진천군 고시 제2021-161호

이월전기·전자농공단지
농공단지계획 변경 승인 및 지형도면 고시

진천군고시 제2008-37호(2008.06.16.)로 고시된 이월전기·전자농공단지에 대하여 「산업단지 인·허가 절차 간소화를 위한 특례법」 제15조, 제15조의2 규정에 따라 농공단지계획을 변경 승인 고시하며, 「토지이용규제기본법」 제8조의 규정에 의한 지형도면을 다음과 같이 고시합니다.

나. 유치업종 배치계획(변경)

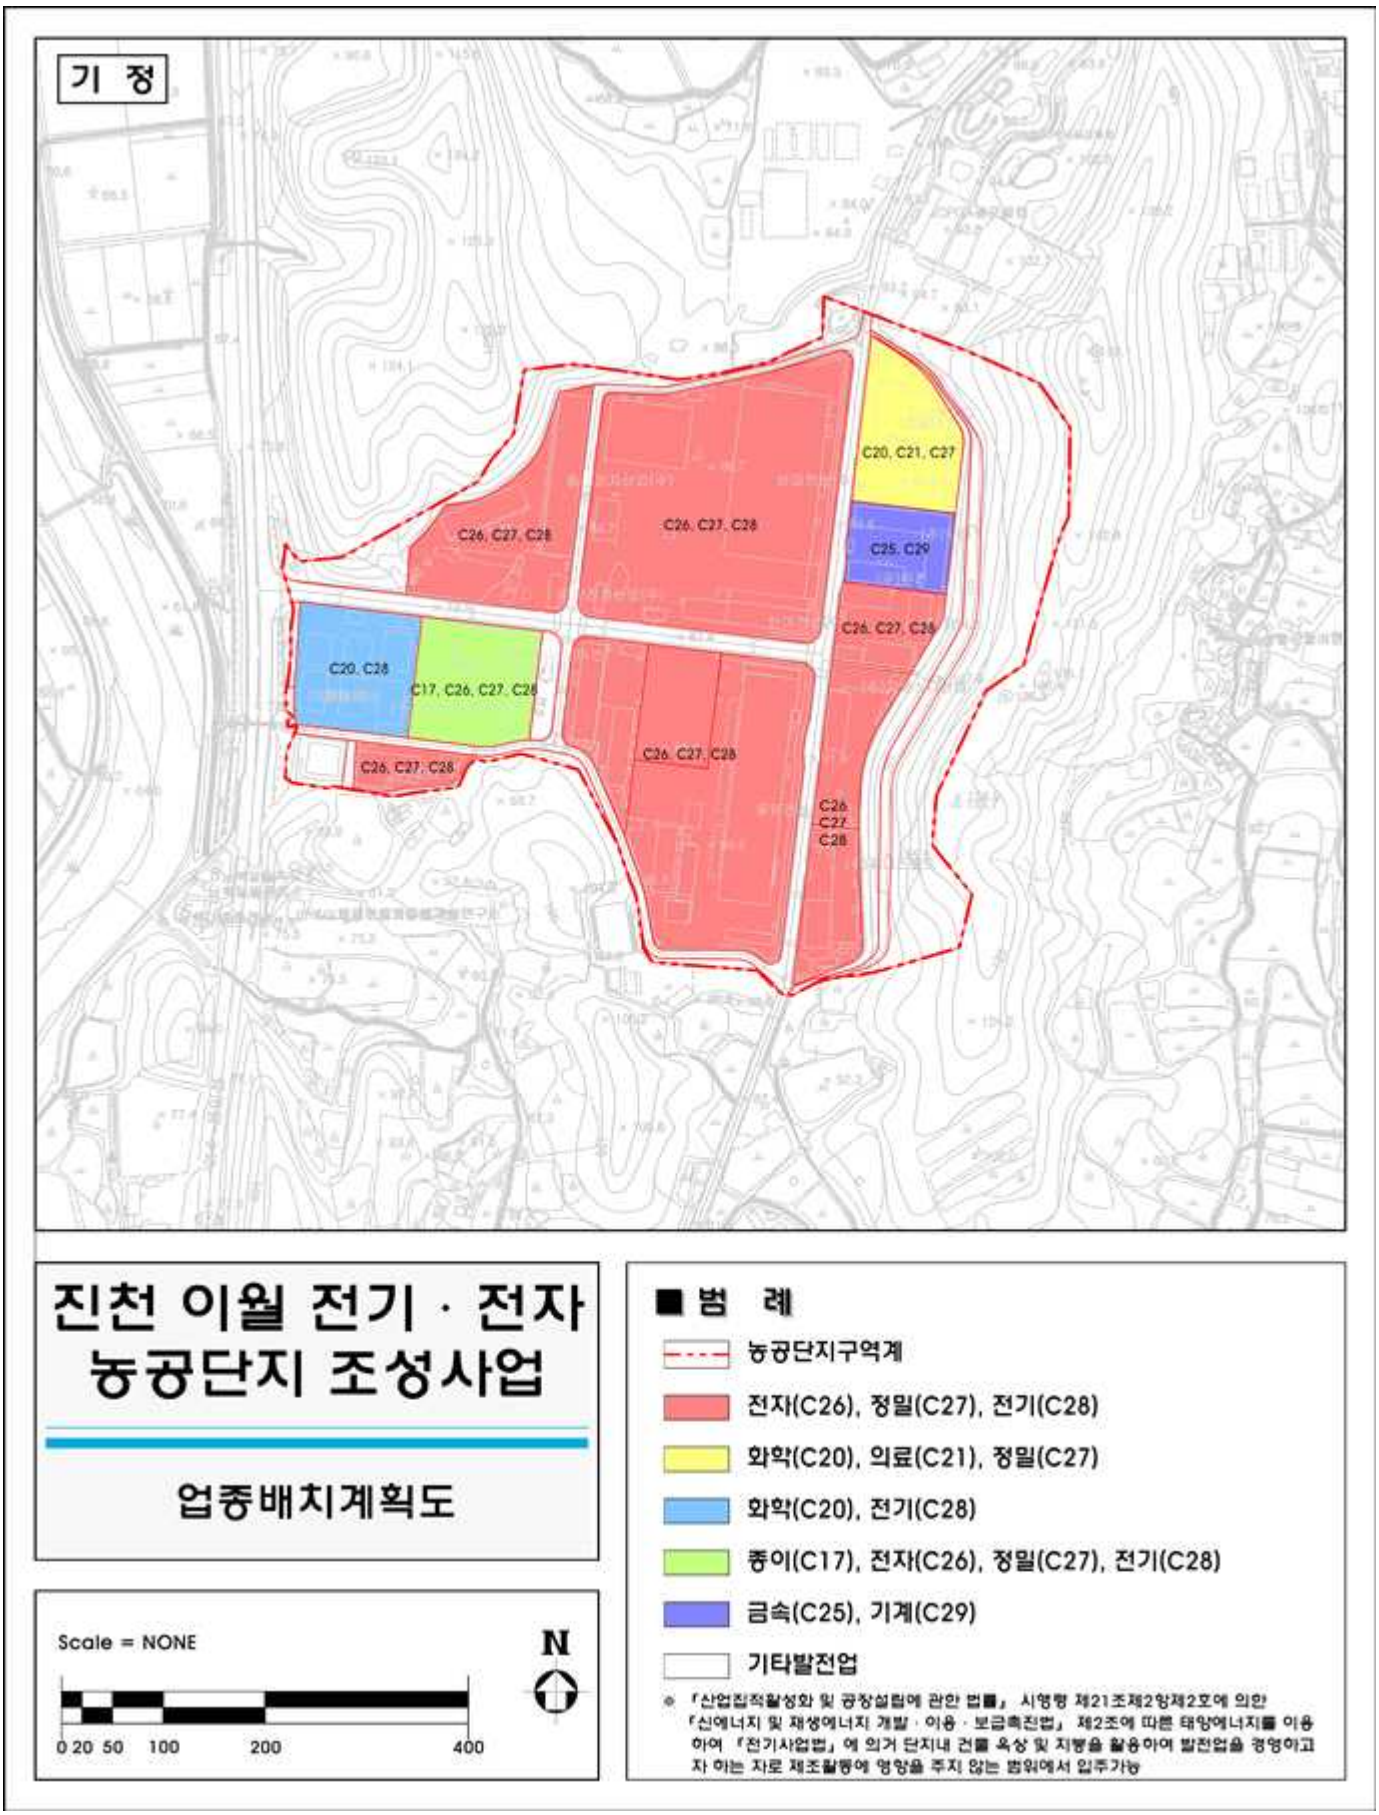
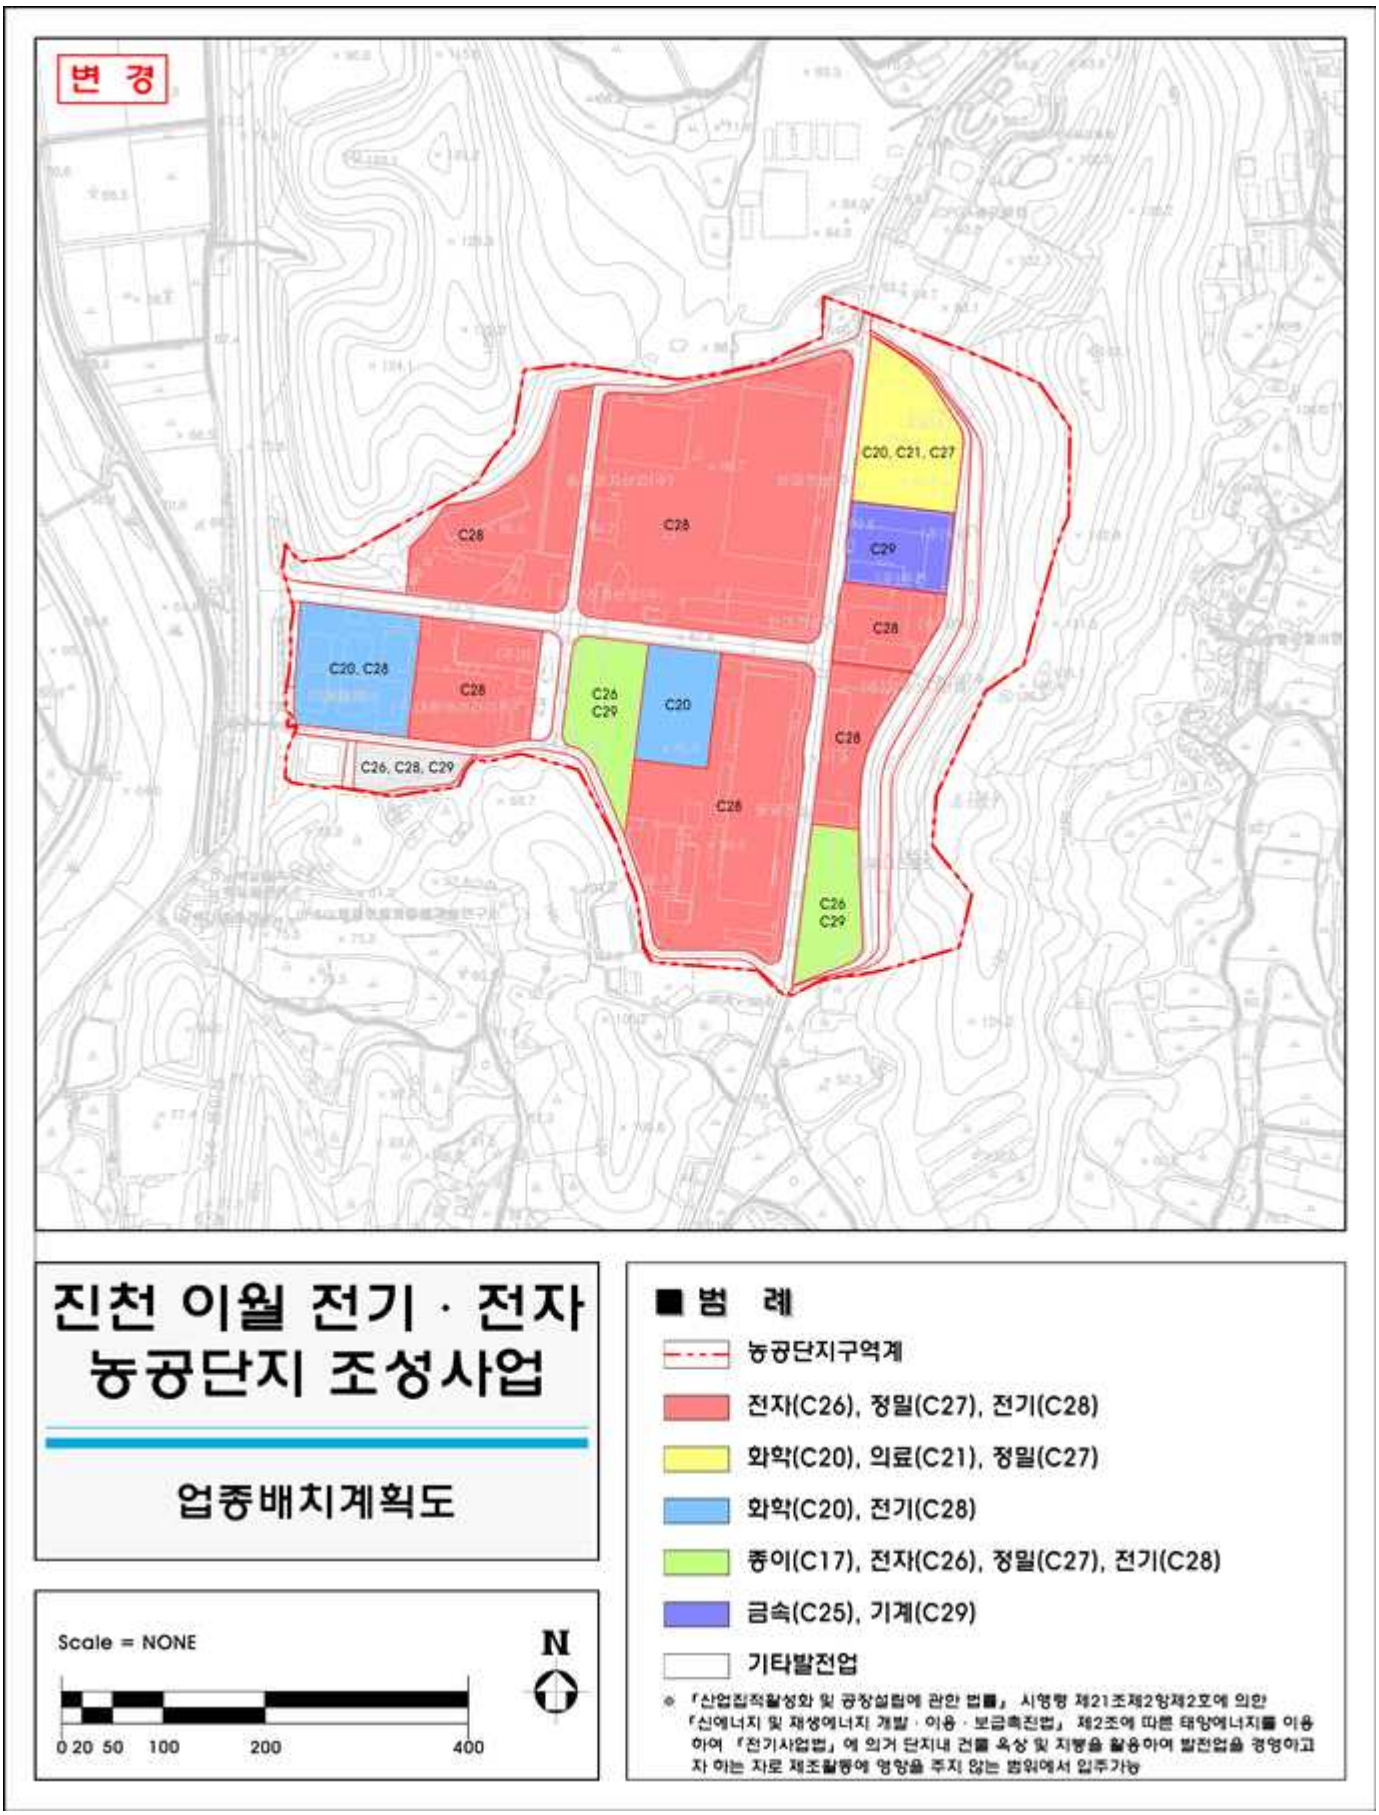
○ 변경

구분	중분류	면적	구성비	비고
합계		214,270.4	100.0	-
C28	전기장비 제조업	20,997.9	9.8	1122
		59,581.4	27.8	1123
		7,466.6	3.5	1129
		8,262.5	3.9	1130
		37,863.7	17.7	1133
		14,038.0	6.5	1135
C20 C21 C27	화학물질 및 화학제품 제조업 의료용 물질 및 의약품 제조업 고무제품 및 플라스틱제품 제조업	13,304.4	6.2	1127
C29	기타 기계 및 장비 제조업	8,189.4	3.8	1128
C26	전자 부품, 컴퓨터, 영상, 음향 및 통신장비 제조업	8,033.1	3.7	1131
C29	기타기계 및 장비 제조업	9,917.0	4.6	1133-1
C20	화학물질 및 화학제품 제조업	8,264.6	3.9	1133-2
C20 C28	화학물질 및 화학제품 제조업 전기장비 제조업	14,085.6	6.6	1136 1136-1
C26 C28 C29	전자 부품, 컴퓨터, 영상, 음향 및 통신장비 제조업 전기장비 제조업 기타기계 및 장비 제조업	4,266.2	2.0	1141

가. 토지이용계획(변경)

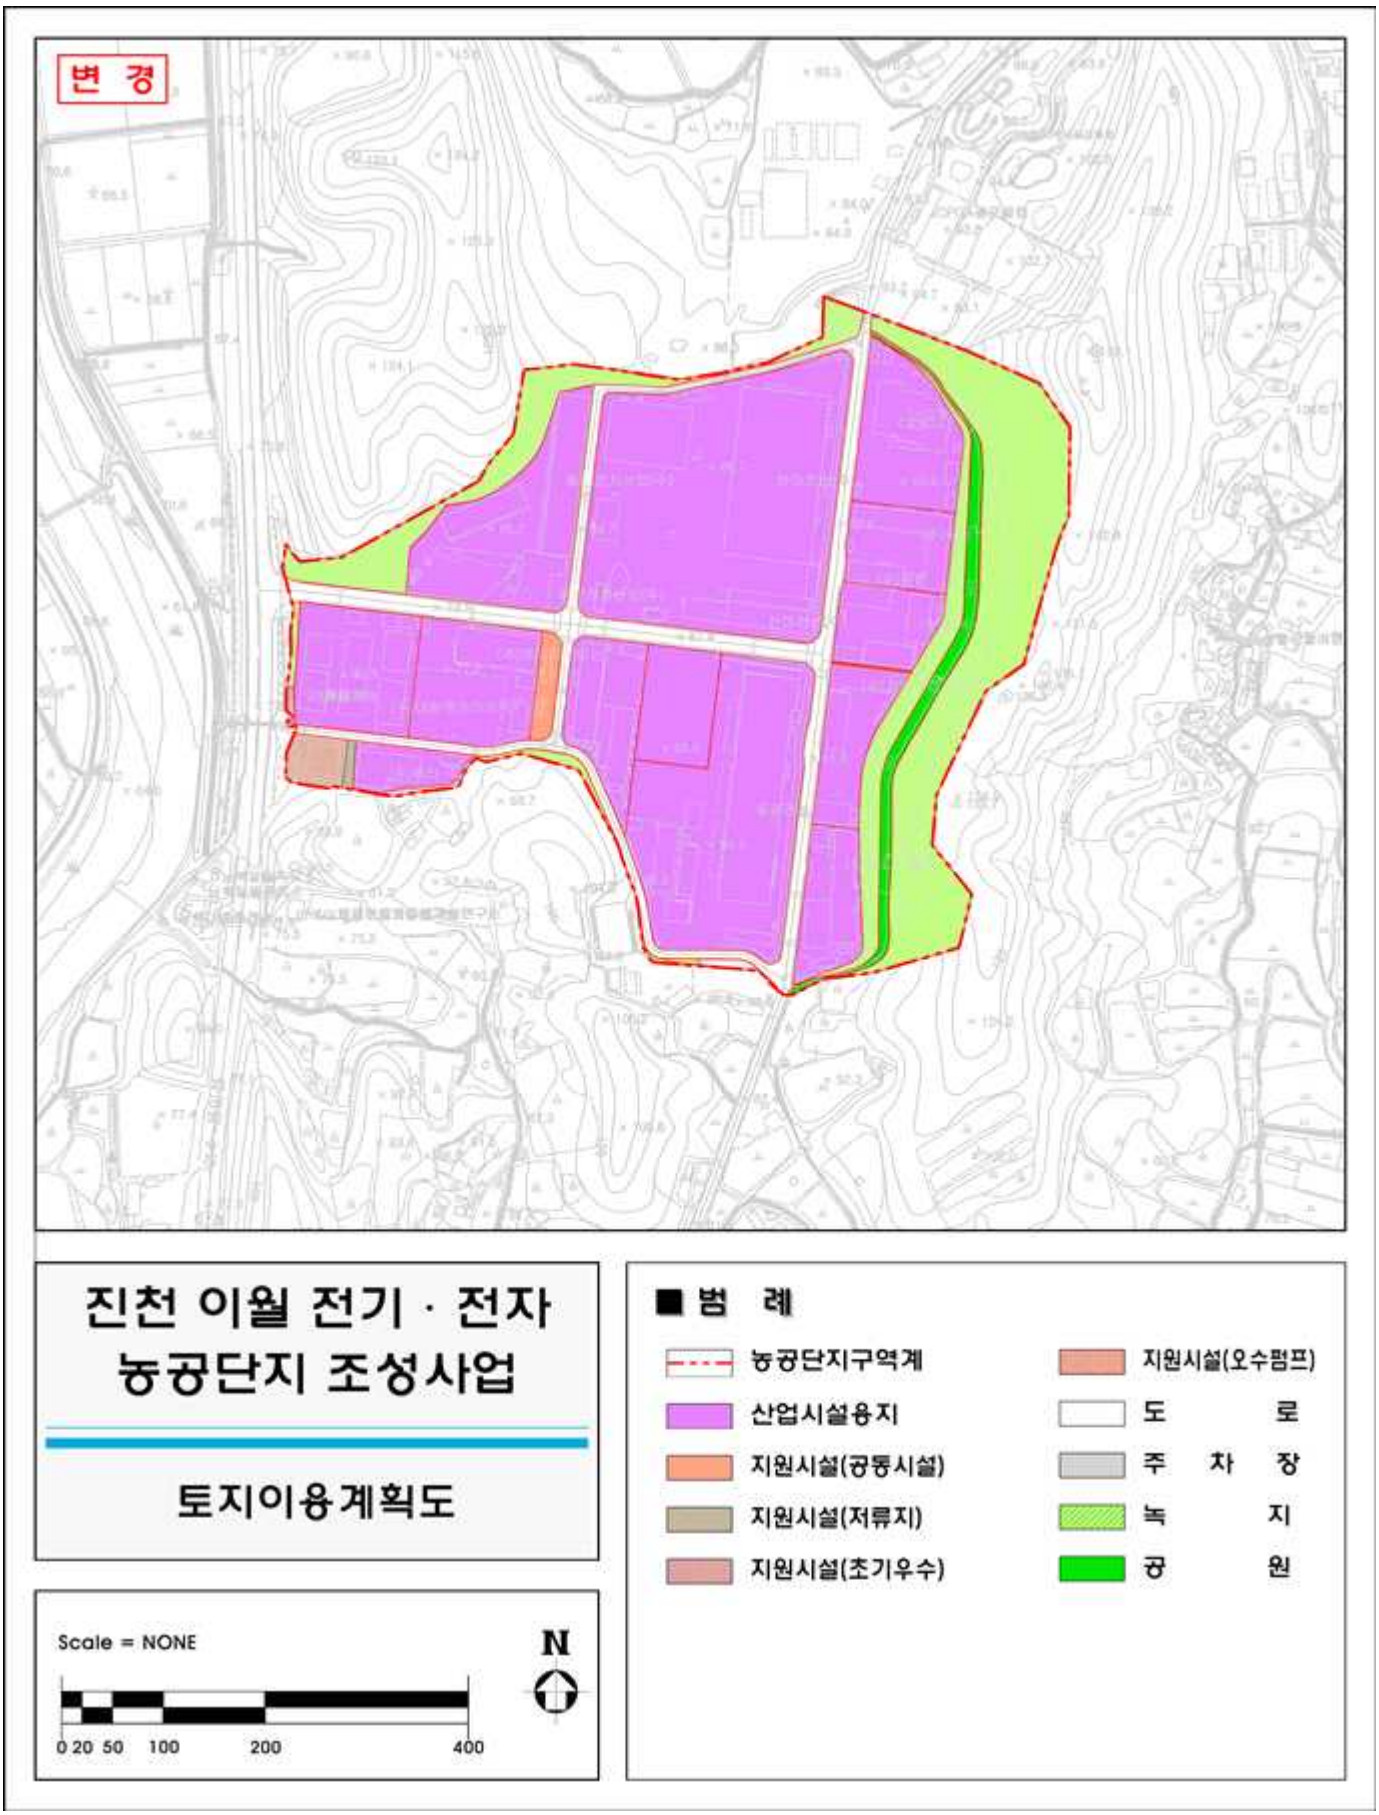
구분	면적(㎡)			구성비(%)	비고
	기정	변경	변경후		
합 계	328,523.1	-	328,523.1	100.0	
산업시설용지	214,270.4	-	214,270.4	65.2	
지원시설용지	5,553.7	-	5,553.7	1.7	
공동이용시설	2,109.6	-	2,109.6	0.7	
오수처리시설	258.7	-	258.7	0.1	
초기우수처리시설	444.2	-	444.2	0.1	
영구저류지	2,741.2	-	2,741.2	0.8	
공공시설용지	108,699.0	-	108,699.0	33.1	
근린공원	7,469.6	-	7,469.6	2.3	
녹지	68,375.4	감) 421.0	67,954.4	20.7	
도로	32,854.0	-	32,854.0	10.0	
주차장	-	증) 421.0	421.0	0.1
